Revisión de la Actualización del Plan de Transmisión (período 2015-2024) propuesto por el COES

Lima, julio de 2014

Resumen Ejecutivo

Figura 1: Tensiones, Falla Trifásica LT Aguaytía – Pucallpa (segundo circuito) con apertura definitiva – escenario MAn20

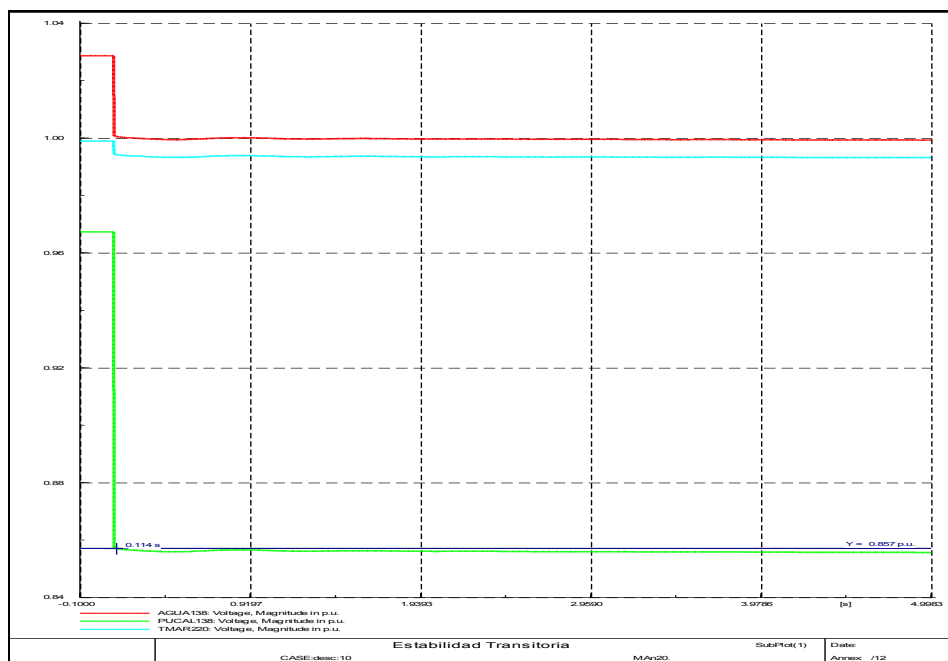
- b) Respecto al análisis eléctrico del ańo 2020, se observa que el COES no ha efectuado el análisis de contingencia sobre la LT Aguaytía – Pucallpa 138 kV (segundo circuito). No obstante, a fin de verificar la viabilidad técnica de dicho proyecto, Osinerghmin simuló dicha contingencia en el software DigSilent (archivo proporcionado por el COES), en donde se observa que el caso no converge. Asimismo, en estado dinámico, dicho evento genera un colapso de tensi3n en la barra Pucallpa 138 kV (ver

Figura 1). Por lo mencionado, la opción correspondiente a la LT Aguaytía – Pucallpa 138 kV (segundo circuito) no es la solución más adecuada para este sistema eléctrico. En ese sentido, se requiere que el COES evalúe otras opciones que resuelvan técnicamente la falta de redundancia a la ciudad de Pucallpa.

Figura 2: Representación del Plan Vinculante 2020, reforzamiento de instalaciones entre la SE Huánuco y SE Yungas

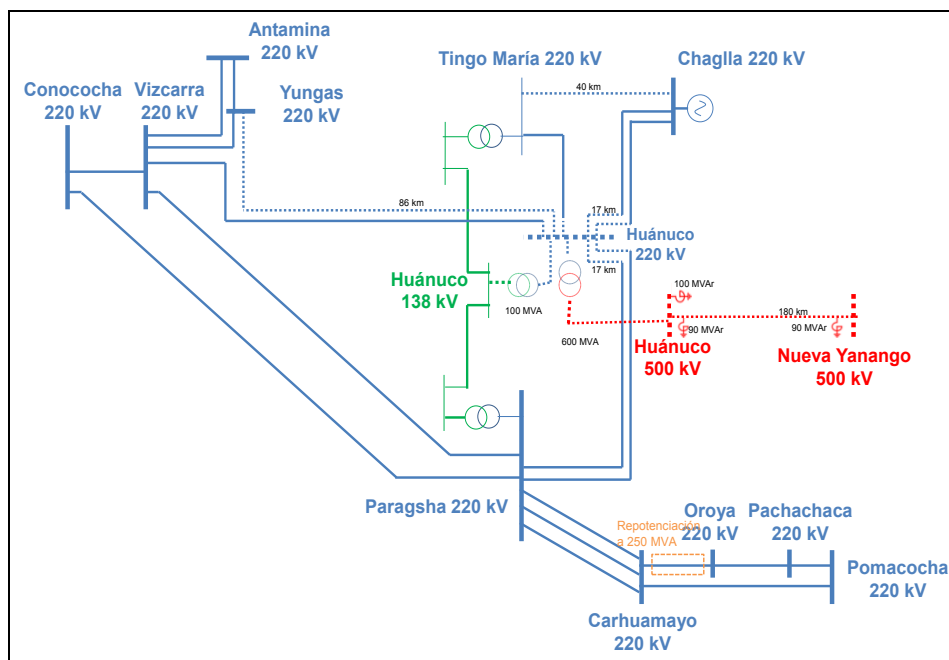
- El modelamiento del Plan Vinculante 2020, archivo DigSilent “EE2014A_01-PT2015-2024-Publicado.pfd”, no coincide con el Plan de Transmisión seleccionado. En el Plan Vinculante se propone la SE Yungas y la LT 220 kV Yungas – Nueva Huánuco (ver Figura 2), sin embargo en el archivo DigSilent mencionado, se observa que no se ha modelado dichas instalaciones.

Por lo mostrado, se requiere que el modelo DigSilent sea actualizado con las instalaciones previstas en el Plan de Transmisión 2024 seleccionado.

Figura 3: Representación del modelamiento de DigSilent utilizado para el PT (zona Centro-Sierra).

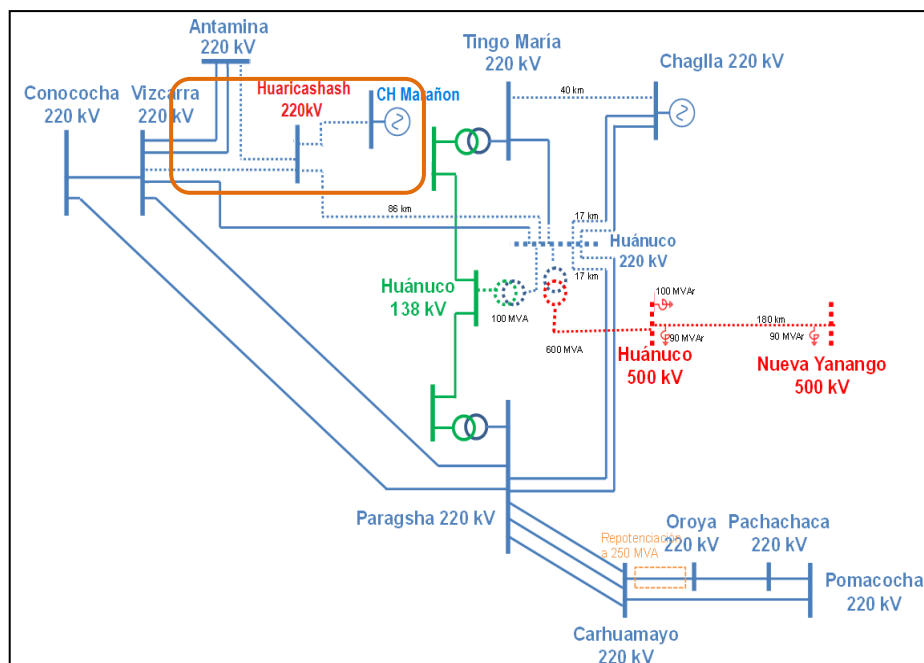
No obstante, para demostrar lo señalado, Osinerghmin procedió a bosquejar las instalaciones que se enlazan con la nueva SE Huánuco y como resultado se obtuvo el esquema que se muestra en la Figura 3 siguiente.
